万年城·雷州万达广场半岛华府项目规划设计方案（优化调整）

2025 年 2 月

本次优化调整内容

1、规划总图优化调整对比

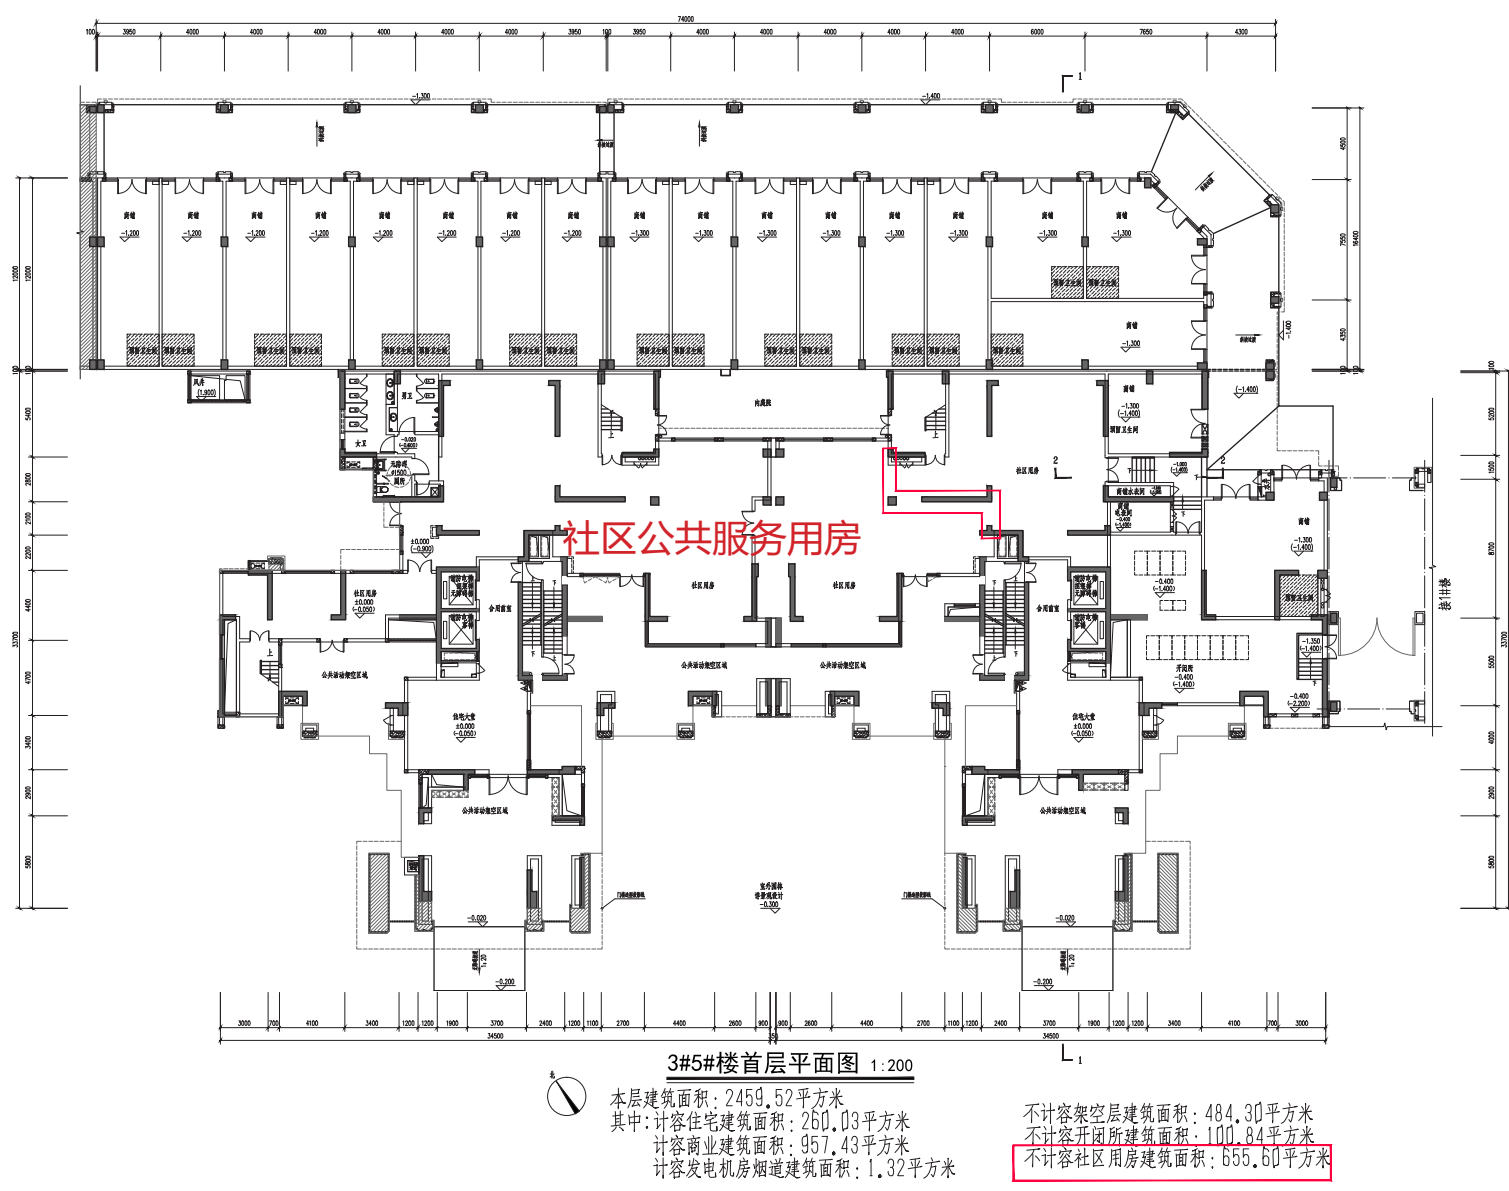
- a、用地范围调整；
- b、西侧新用地红线建筑退线要求取消 8# 楼两间商铺并增设消防车出入口；
- c、2#、4#、6# 楼裙楼屋面增加屋顶绿化；
- d、取消原方案的北大门；
- e、地面车位微调；
- f、经济技术指标表更新

4、8# 楼首层西侧根据新用地红线建筑退线要求取消两间商铺，并在此处增设消防车出入口

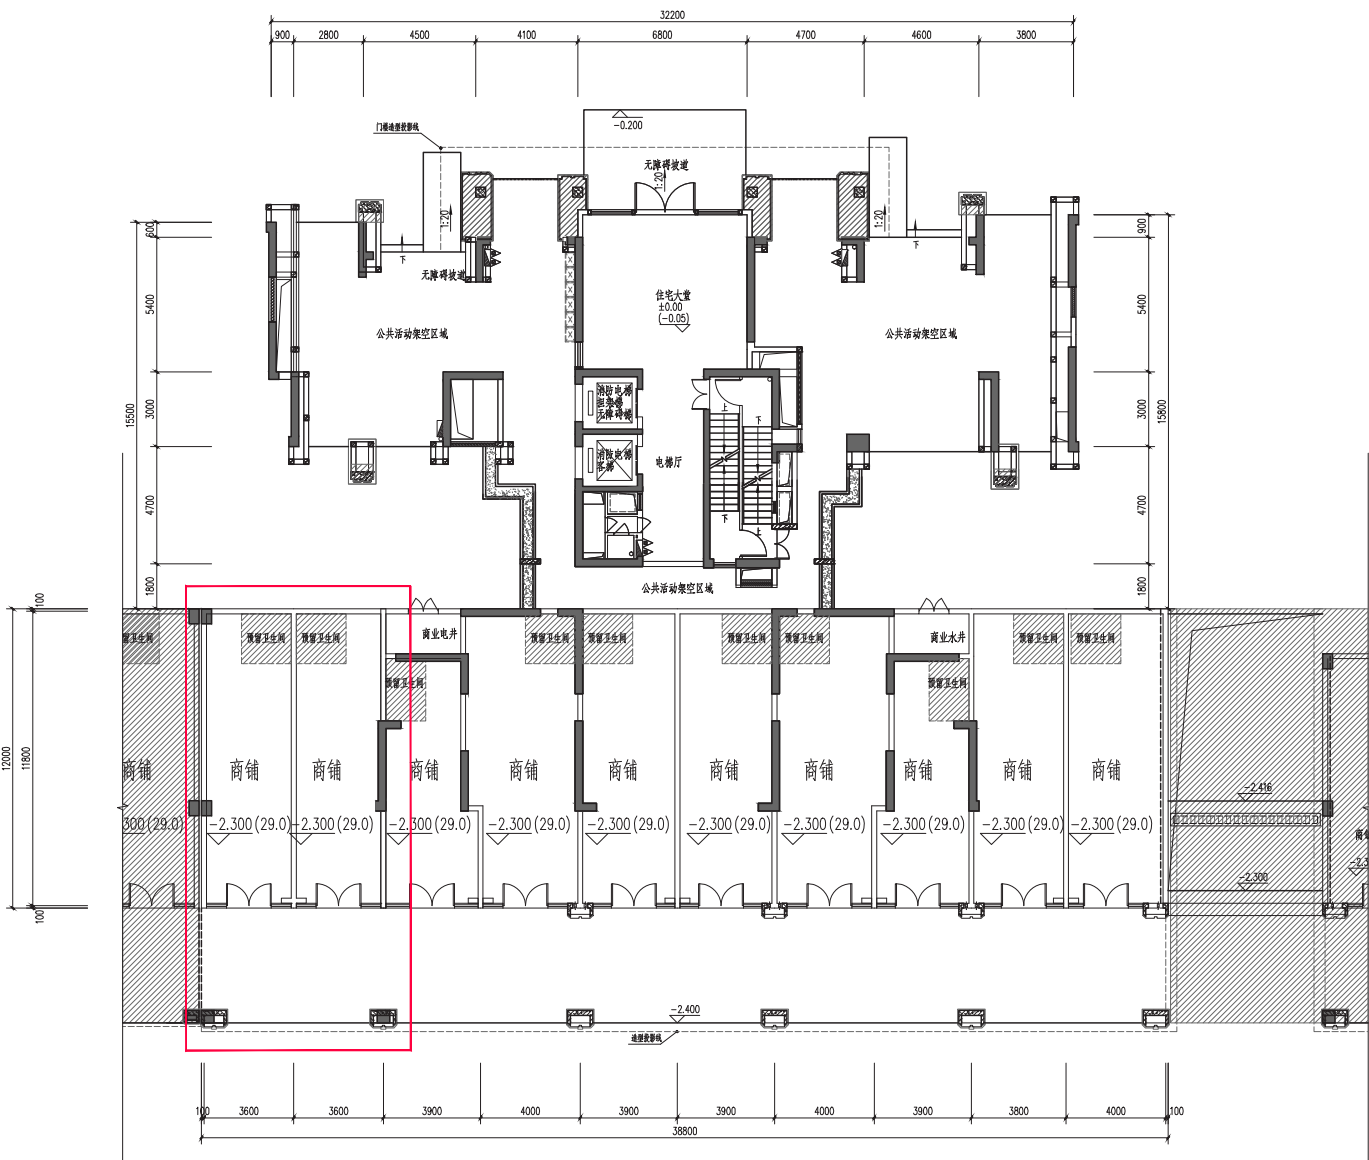
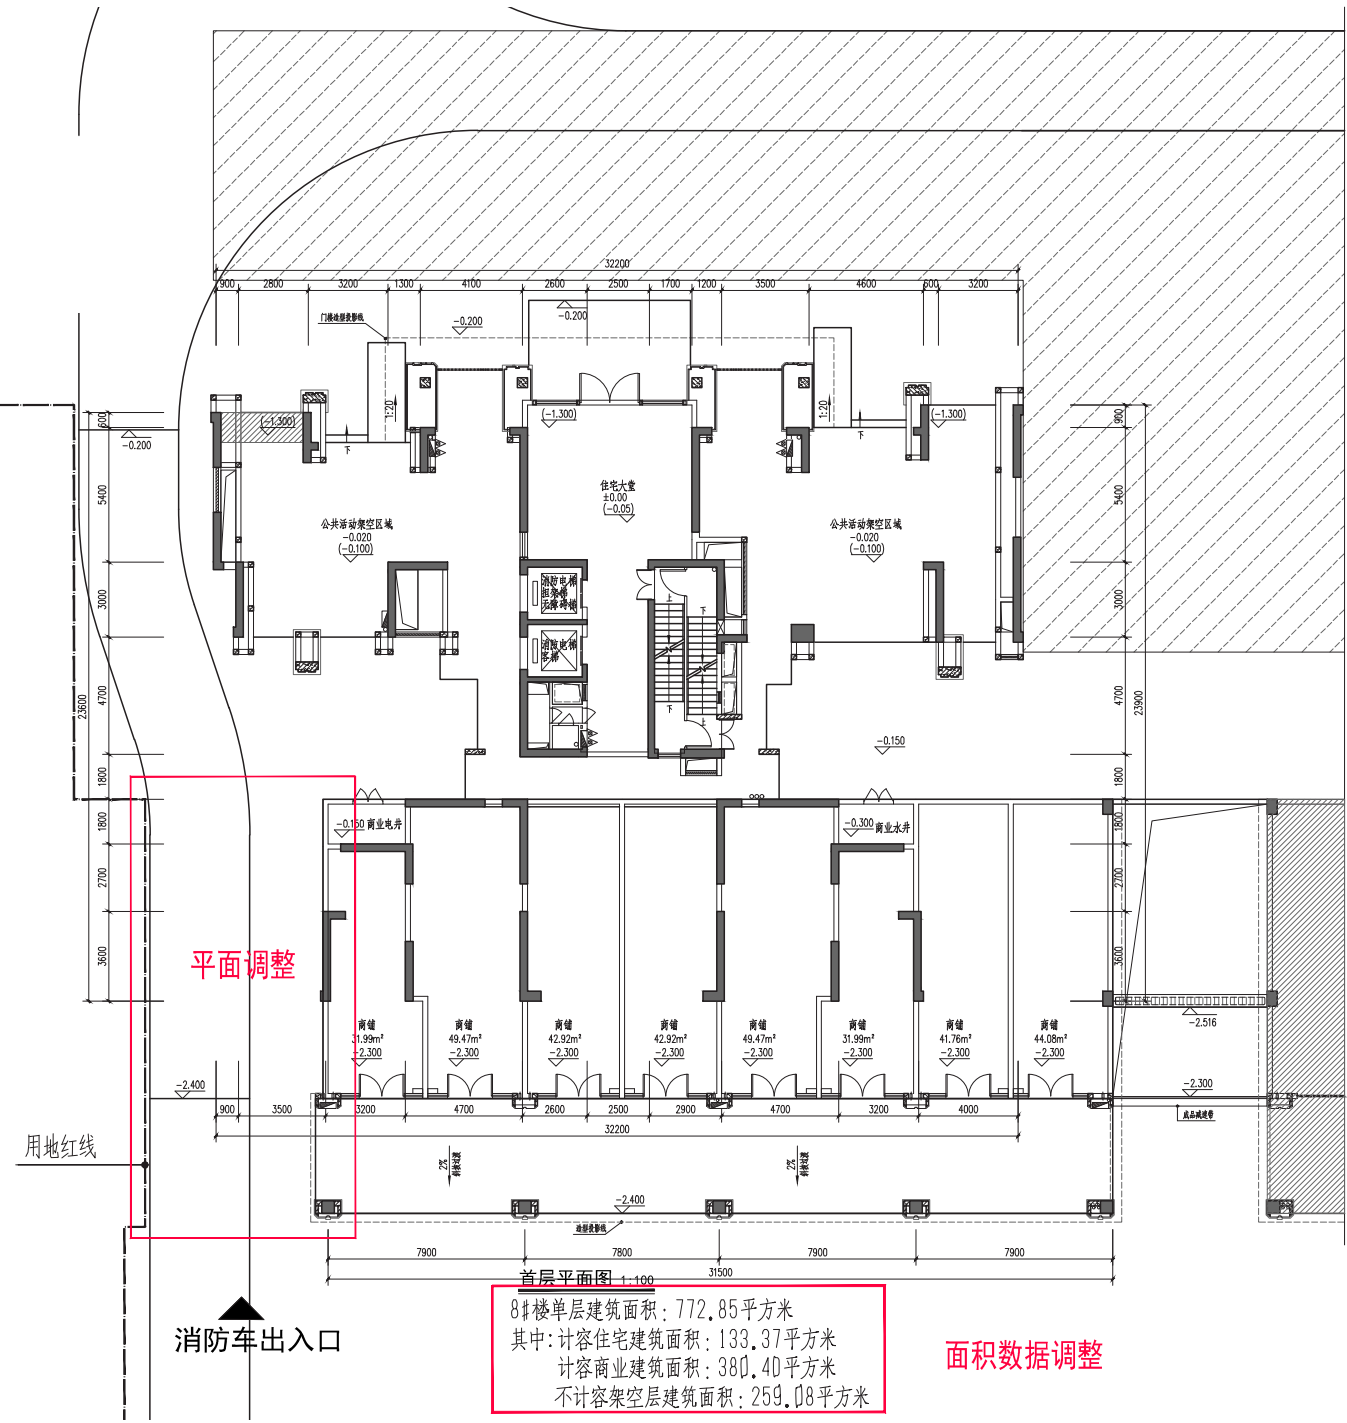
8#楼单层建筑面积：772.85平方米
 其中：计容住宅建筑面积：133.37平方米
 计容商业建筑面积：380.40平方米
 不计容架空层建筑面积：259.08平方米

5、为满足新用地范围内的绿化率，在 2#、4#、6# 裙房屋面增加屋顶绿化

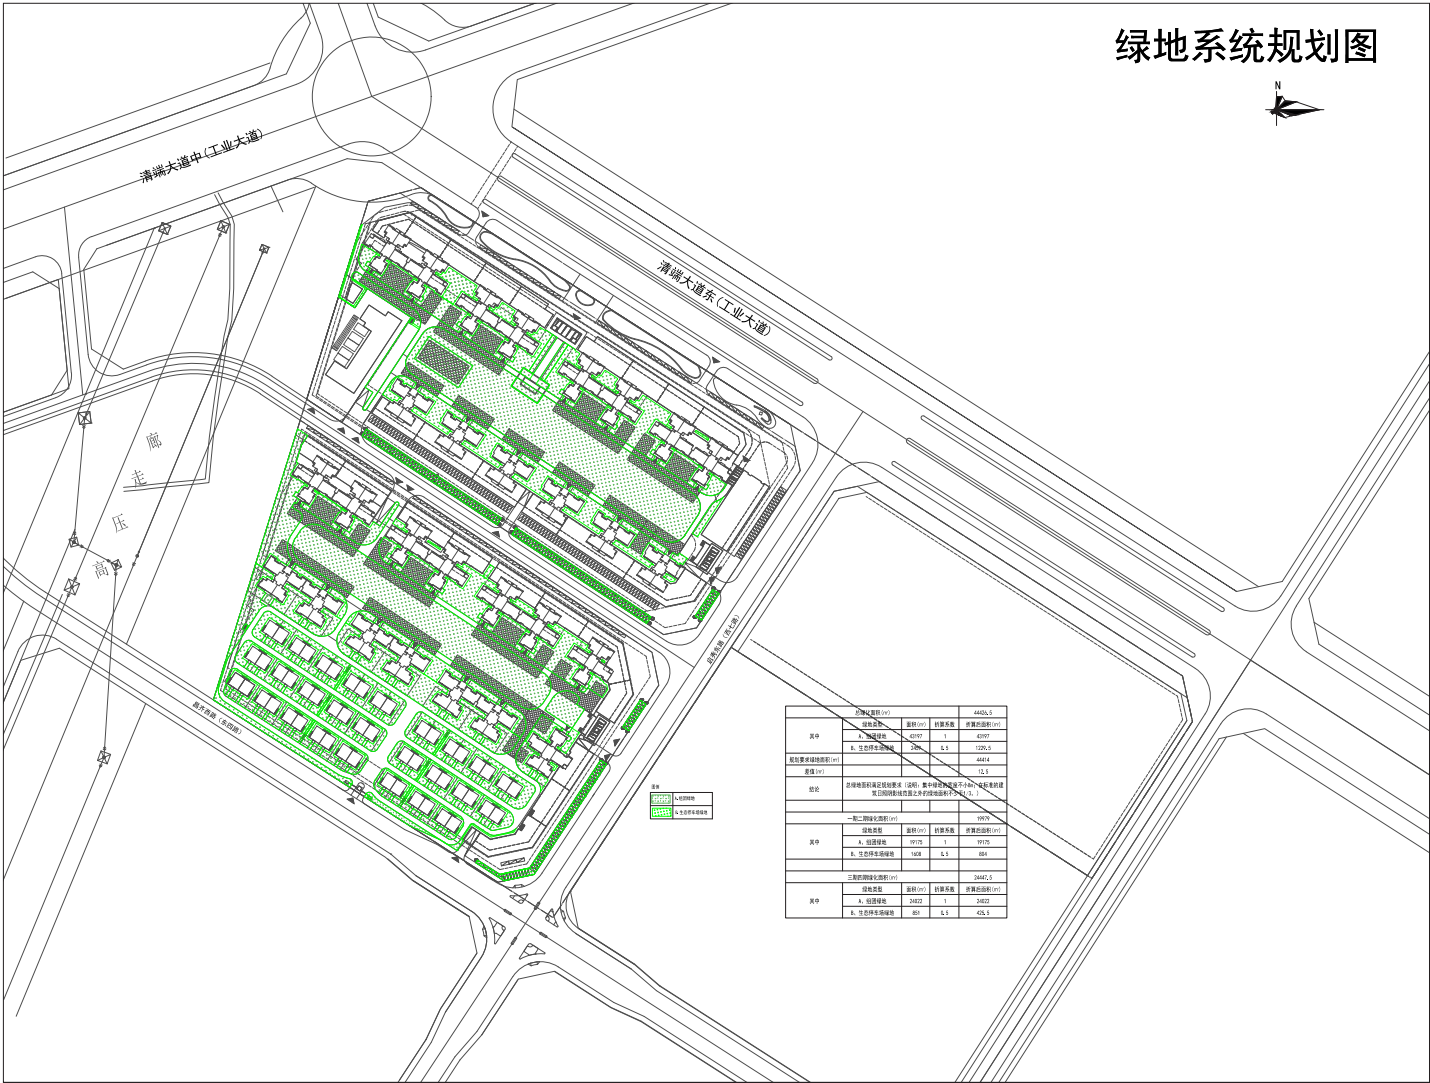
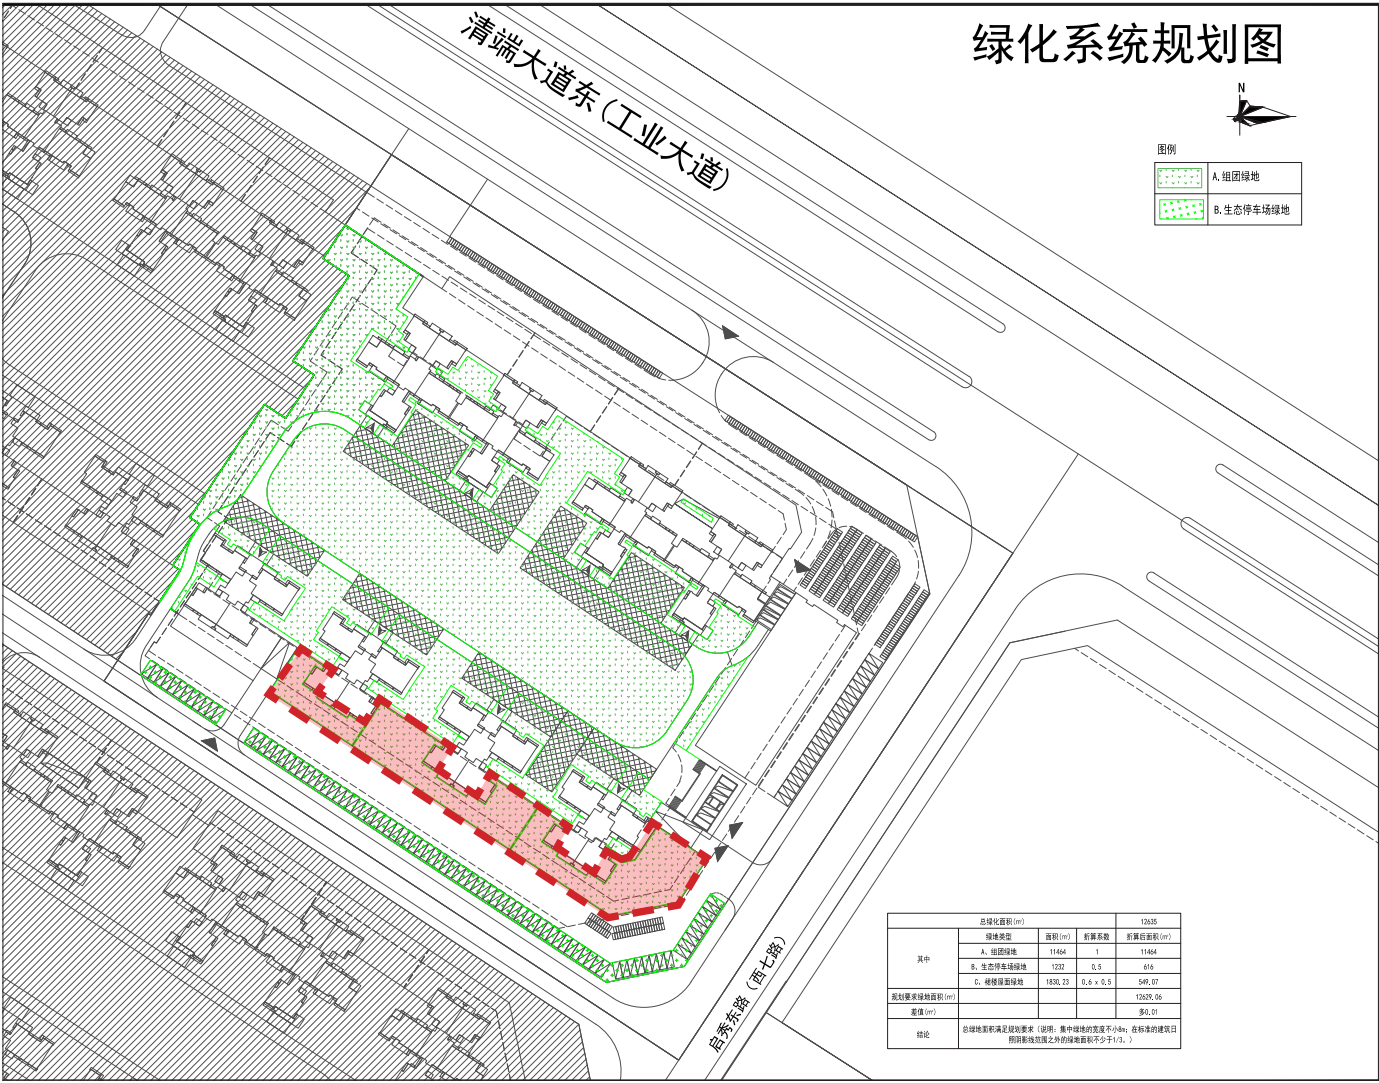
按设计条件 35% 的绿化率，绿地面积需约 12629 m²，原方案此区域内绿地面积不足，故而在裙房屋面增加屋顶绿化

7、地下室西侧根据新用地红线建筑退线要求调整地下室轮廓，并增加一条负一层下负二层车道，局部车位优化调整等

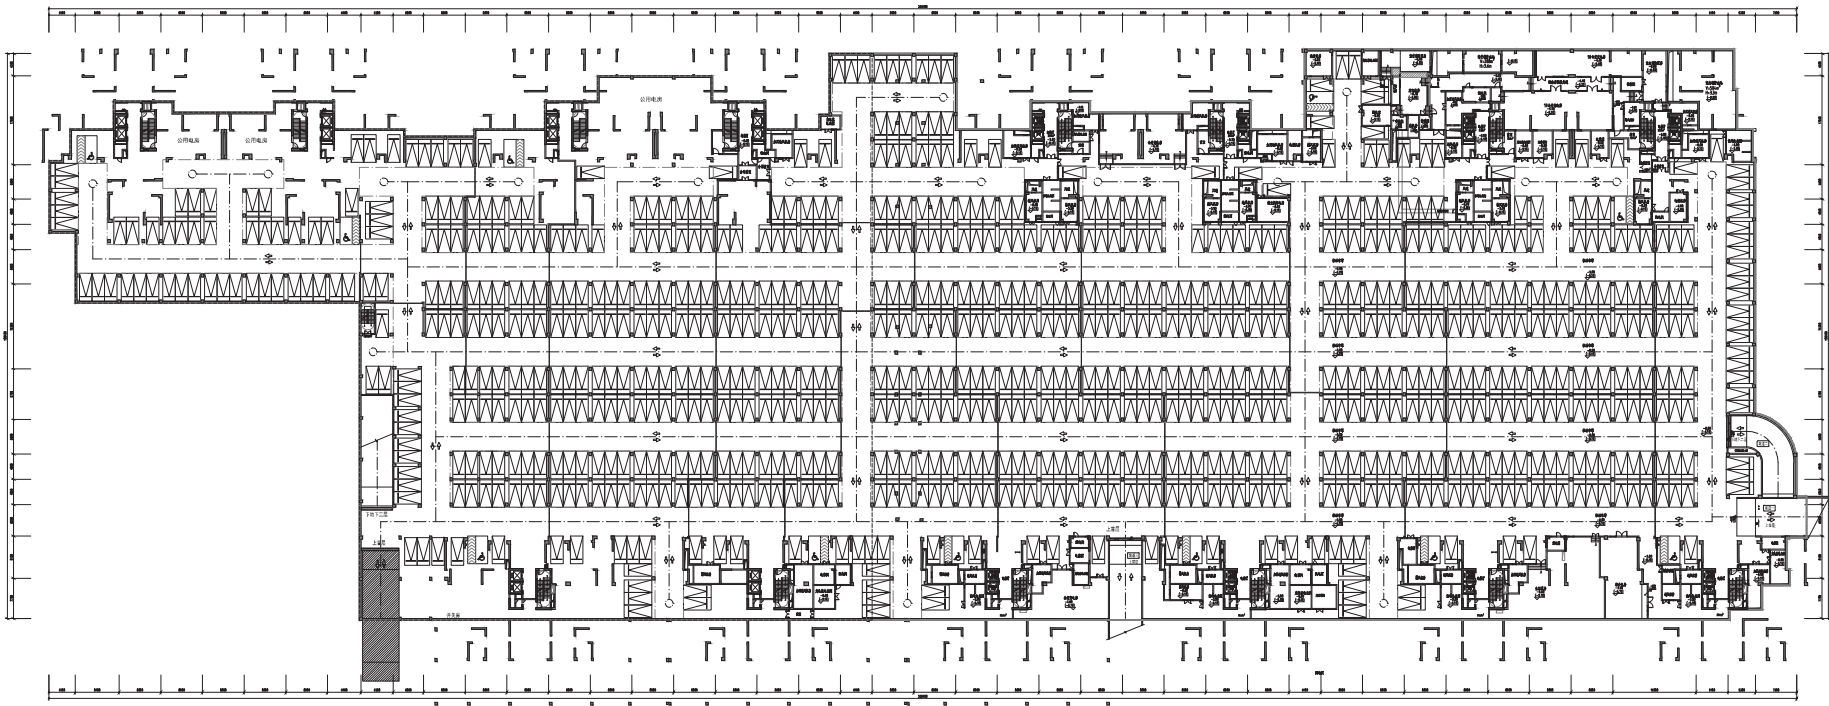
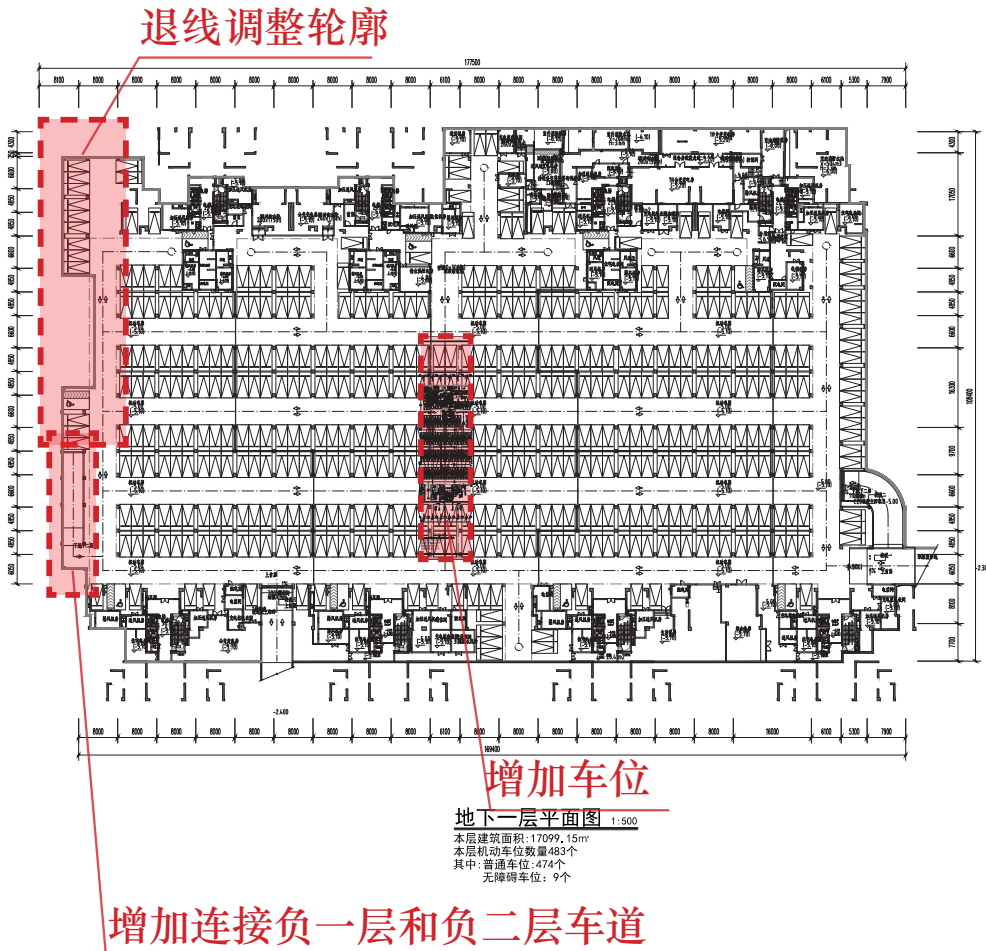
增加连接负一层和负二层车道
